Vorlagen Nr. 21-O-20-0055

**Tagesordnungspunkt 10 der öffentlichen Sitzung des Ortsbeirates des Ortsbezirkes
Wiesbaden-Nordenstadt am 29. September 2021**

**Maßnahmen für eine kurzfristige mögliche Verkehrsberuhigung an der Oppelner Straße
Beschluss Nr. 0149**

Anlagen

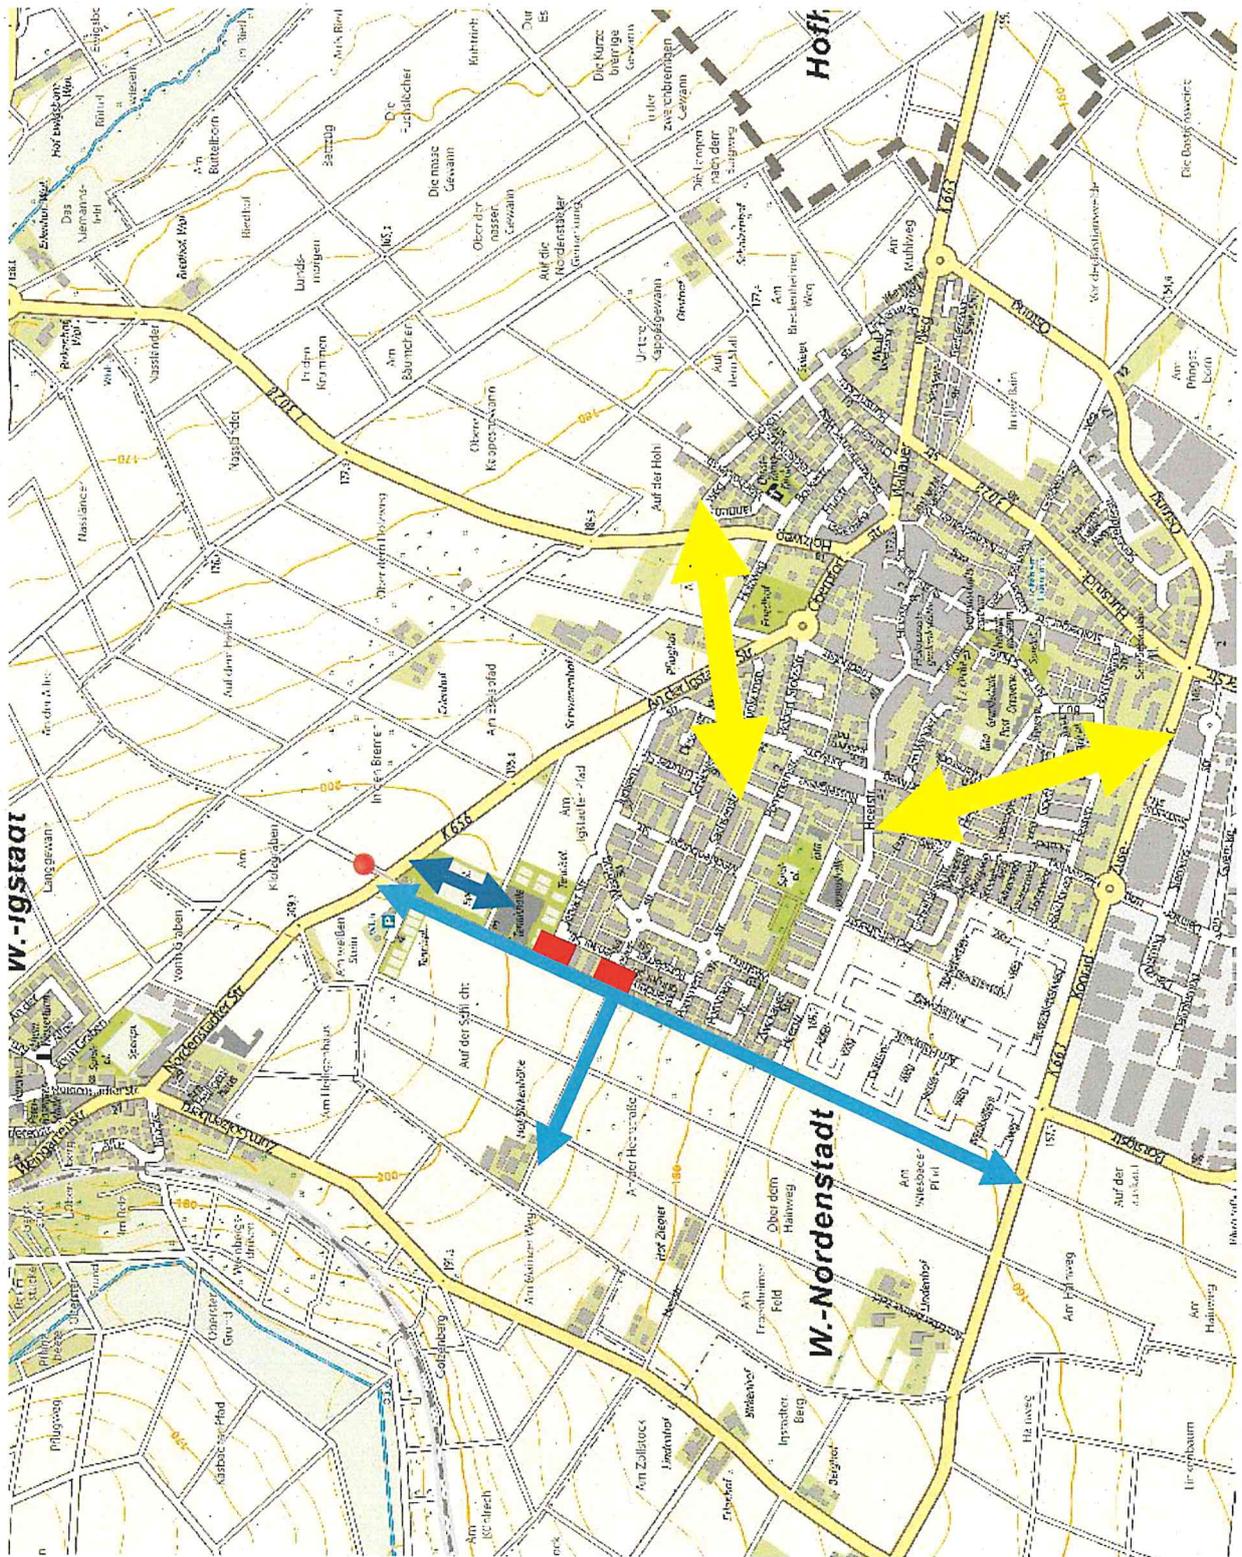
Wie schon festgestellt, gestaltet sich der Grunderwerb für die Flächen eines Gehweges als schwierig. Aus diesem Grund wurde seitens des Tiefbau- und Vermessungsamts ein Konzept entwickelt, welches den Durchgangsverkehr verhindern und zu einer Verkehrsberuhigung beitragen soll (siehe Anhang). Das Konzept sieht vor, die Verbindung von Jenaer Straße und Schlesierstraße mit der Oppelner Straße für den Pkw-Verkehr zu unterbrechen. Für den Fuß- und Radverkehr wird der Durchgang weiterhin möglich sein.

Damit wird der Durchgangsverkehr in der Oppelner Straße weitestgehend unterbunden. Der Verkehr wird sich dann hauptsächlich auf den Besucherverkehr der Sportstätten mit dem üblichen Parksuchverkehr beschränken. Der landwirtschaftliche Verkehr wird nicht beeinflusst.

Das vom Tiefbau- und Vermessungsamt entwickelte Konzept kann auch temporär erprobt werden, um die Wirkung der Maßnahme festzustellen. Falls das Konzept auf Zustimmung stößt, sollte der Ortsbeirat einen entsprechenden Beschluss fassen.
